Dotyczy: ul. Nad Odrą 107m4

Przeprowadzono kontrolę przewodów kominowych w pionie kuchni w/w mieszkania.

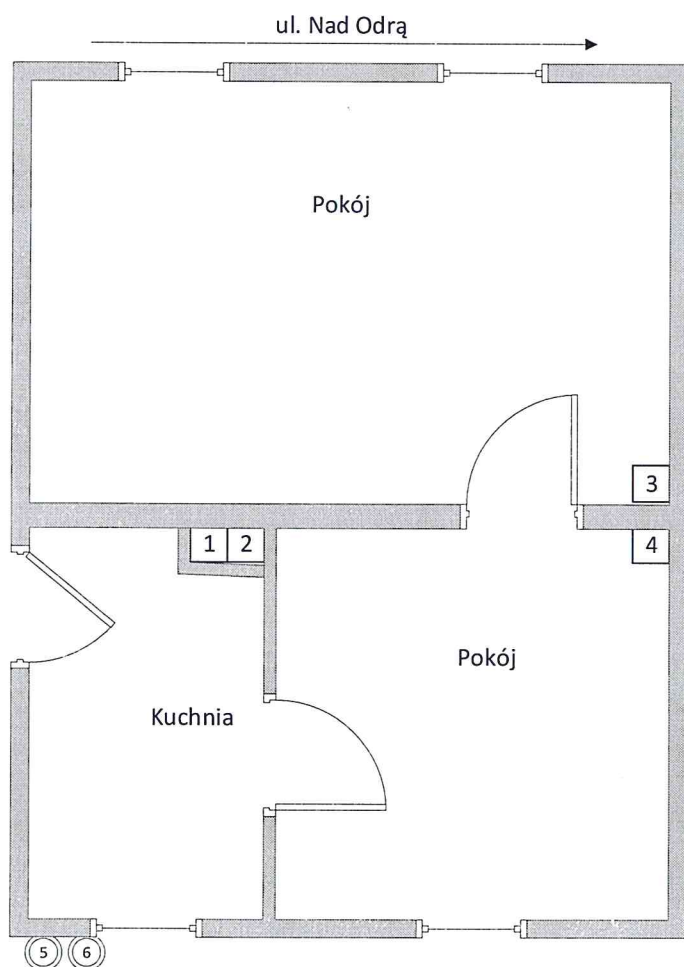
Wentylację kuchni M-4 przenieść z przewodu Nr 2 do przewodu Nr 1 po likwidacji gazowego podgrzewacza wody.

Piece kaflowe (przewody Nr 3 i 4) do likwidacji. Wykorzystanie przewodów Nr 3 i 4 w przypadku wydzielenia łazienki z części kuchni nie jest możliwe ze względu na zbyt długi odcinek poziomy przewodów. Wentylację łazienki oraz przewód spalinowy M-4 zaprojektować i wyprowadzić ponad dach zgodnie z przepisami przez strych.

Zapewnić stały dopływ powietrza do mieszkań w ilości niezbędnej do prawidłowego działania urządzeń podłączonych do przewodów kominowych.
